# Armadillo-400 シリーズ リビジョン情報

Version 1.8.0

2013/11/13

株式会社アットマークテクノ [<http://www.atmark-techno.com>]

図 13.1 クロストークノイズ対策推奨回路

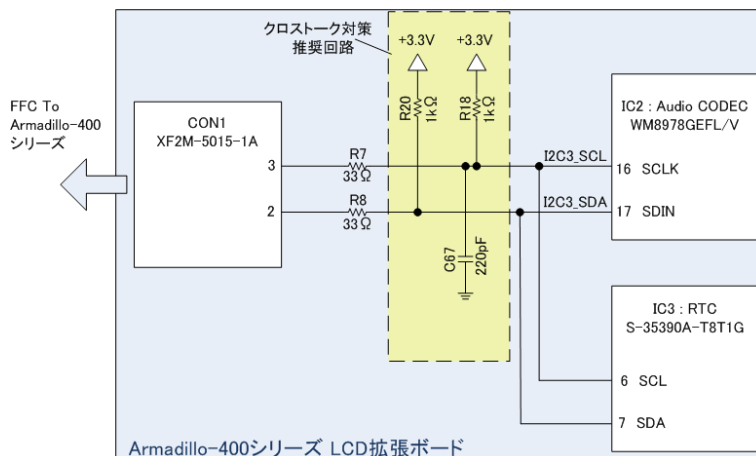
オーディオコーデックとリアルタイムクロックの同時使用時に、FFC(Flexible Flat Cable)のクロストークノイズが原因で I2C バスのアービトレーションロストが発生する可能性があります。この現象が発生した場合は、以降再起動を行うまで I2C バスを使用した通信を行うことができなくなります。

Armadillo-400 シリーズ LCD 拡張ボード 製品リビジョン A を参考に拡張ボードを設計する場合には、クロストークノイズの対応として次の対策を行うことを推奨します。

対象	内容
I2C3_SCL - +3.3V 間プルアップ抵抗(R18)	10kΩ を 1kΩ に変更
I2C3_SDA - +3.3V 間プルアップ抵抗(R20)	10kΩ を 1kΩ に変更
I2C3_SCL - GND 間	220pF のコンデンサを追加

製品リビジョン B にて修正済みです。

「13.4. A400-LCD-Erratum #1: I2C バスが使用不可能になる」の対策として、「13.4.3. 対応方法」の回路を追加しました。

図 13.2 ESD 対策推奨回路

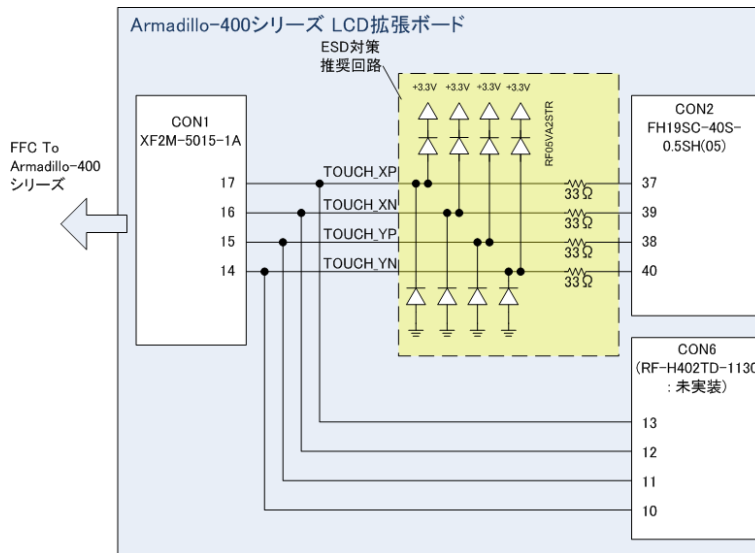
タッチスクリーン信号に入力保護回路が無いため、ESD(ElectroStatic Discharge)が印加された場合にタッチスクリーンの入力に使用している i.MX257 の AD 入力端子が故障する可能性があります。

Armadillo-400 シリーズ LCD 拡張ボード 製品リビジョン A を参考に拡張ボードを設計する場合には、ESD が印加された場合の対応として次の対策を行うことを推奨します。この対策により、タッチスクリーンの入力に使用している i.MX257 の AD 入力端子が故障する可能性を低減することができます。

対象	内容
<ul style="list-style-type: none"> <li>・ TOUCH_XP - CON2(37 番ピン)間</li> <li>・ TOUCH_XN - CON2(39 番ピン)間</li> <li>・ TOUCH_YP - CON2(38 番ピン)間</li> <li>・ TOUCH_YN - CON2(40 番ピン)間</li> </ul>	<ul style="list-style-type: none"> <li>・ ダンピング抵抗(33Ω)を追加</li> <li>・ 外付け素子(ダイオード等)による入力保護回路を追加</li> </ul>

製品リビジョン B にて修正済みです。

ダンピング抵抗の挿入に伴い、タッチスクリーンの入力に使用している i.MX257 の AD 入力端子に入力される値が変化します。そのため、タッチスクリーンのキャリブレーション(位置補正)を行う必要があります。
